¿Tendrá La Habana una obra de arte o un Adefesio más?

Por J.M. Bens Arrarte.

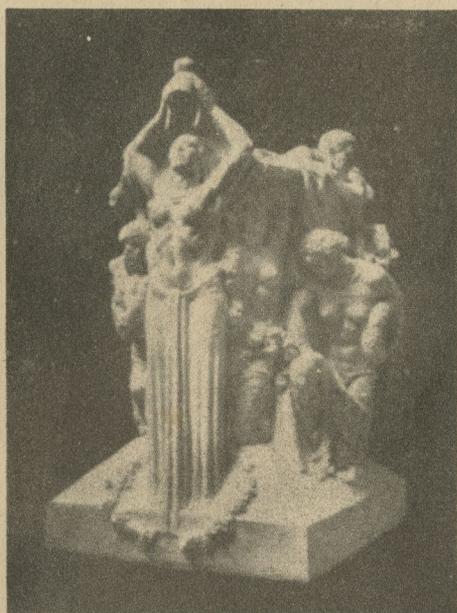
En la fachada principal de la exaedra, la gran altura del subbasamento destruye la nobleza de la columnata; todavía, una balaustrada exterior acortará la verticalidad de esta, cuyo orden, demasiado grueso, casi rechoncho para ser corintio, daña el acierto que pudieran tener los cuerpos extremos.

Los pequeños huecos del cuerpo central se pudieron suprimir, pues son ajenos a toda la composición. Cuanto a la fachada posterior, la diferencia de intercolumnios y la proporción de éstos la hacen demasiado banal. No es a base de escalinatas como se obtiene la grandeza. Estas críticas las podría repetir cualquier profesor de arquitectura de alguna escuela de arte italiana.

Cuanto a la parte escultórica, nos encontramos con ingenua superposición de volúmenes, figuras sentadas en los ejes laterales que se aburren horriblemente y el homenajeado en el centro, tratando de ligarlos al conjunto con el usual bajo-relieve, decadente, viejo, demasiado visto, esta es la escultura del "vermicelle" que tanta boga tuvo en los alrededores del 1900. Un bloque de piedra sostiene, como remate, una masa informe, carente de silueta, de ritmo; es la escultura amazacotada, es la complicación por la ausencia de facultades creadoras, es la nota que parece máxima y en donde nosotros encontramos la mayor debilidad de todo el proyecto.

Creemos que se debe indemnizar al señor Nicolini por los trabajos realizados; pero un Concurso internacional, al que puedan concurrir, desde luego, los escultores nacionales, se impone para la terminación de la obra; lo piden los artistas, la clase intelectual; lo exigen los donantes y cuantos aman el arte en nuestra noble Habana; y cuesta trabajo creer que las altas personalidades que integran la actual Comisión no superen a los canónigos españoles que allá en los albores del Renacimiento acordaron cambiar el estilo de la catedral de Málaga, porque no estaba de acuerdo con las novedades de su época.

Maqueta del monumento al general José M. Gómez, por Nicolini, vista de perfil, en la que se puede apreciar la escultura del "vermicelli" (arte macarrónico) que impera en toda la obra.

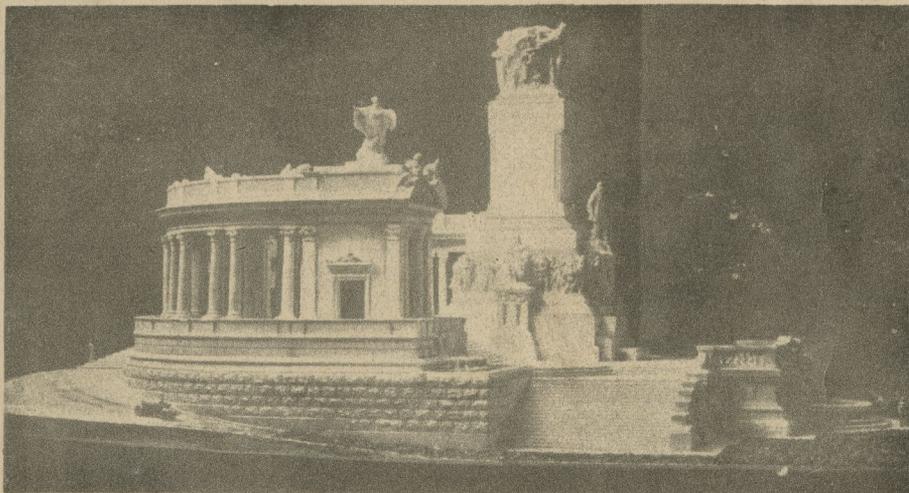
Grupo alegórico que remata el monumento, masa informe de figuras de silueta irregular, sin ritmo y llena de complicación, que a la altura en que está colocada, resultaría de un efecto deplorable.
